HALTIJATONTUNPUISTO

ASUKASTILAIKUUS, 27.10.2021
ASUKASKÄVELY 26.10. 2021

ASUKASTILAIKUUDEN ESITYS JA
ASUKASTILAIKUUKSIIEN KESKUSTELUN YHTEENVETO

YHTEENVETO KYSYMYKSISTÄ JA VASTAUKSISTA

Periaatepoikkileikkaukset

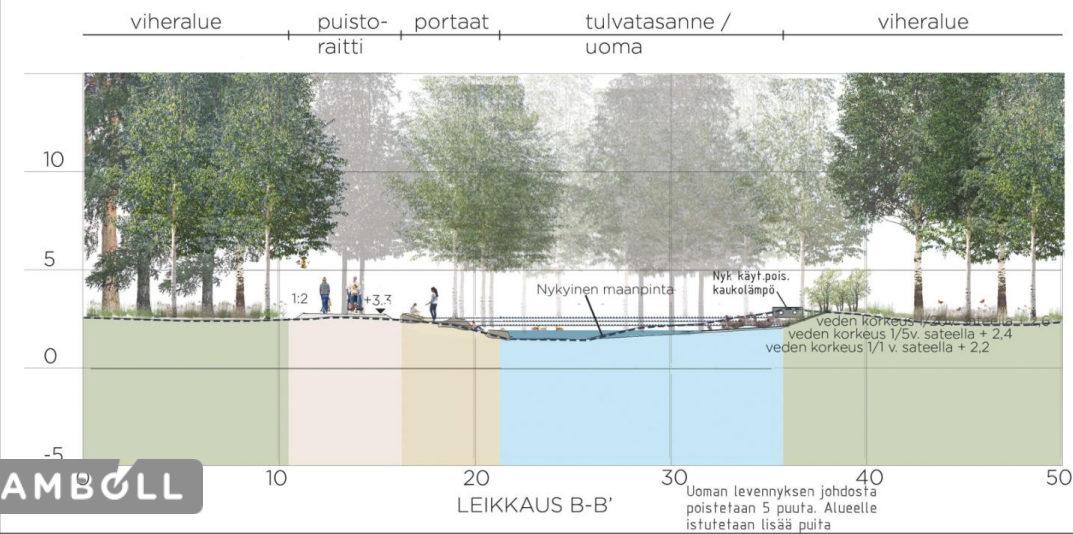
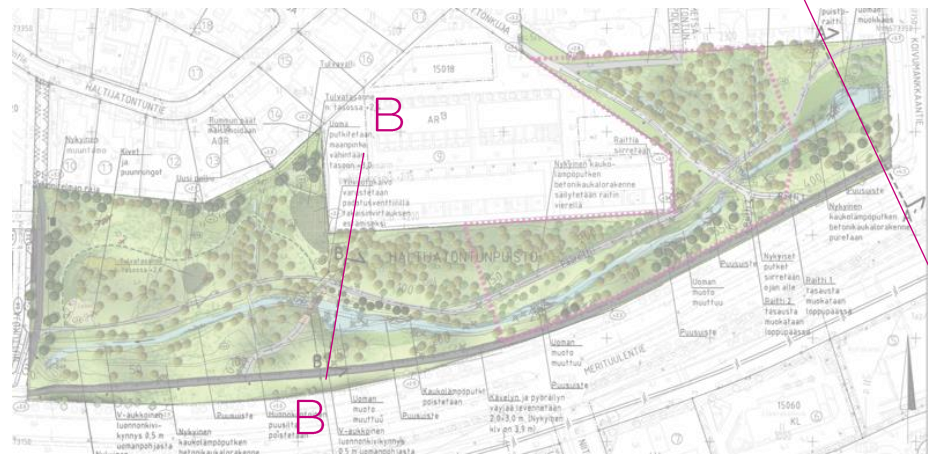
Uoman levennyksen johdosta poistetaan 5 puuta. Alueelle istutetaan lisää puuta
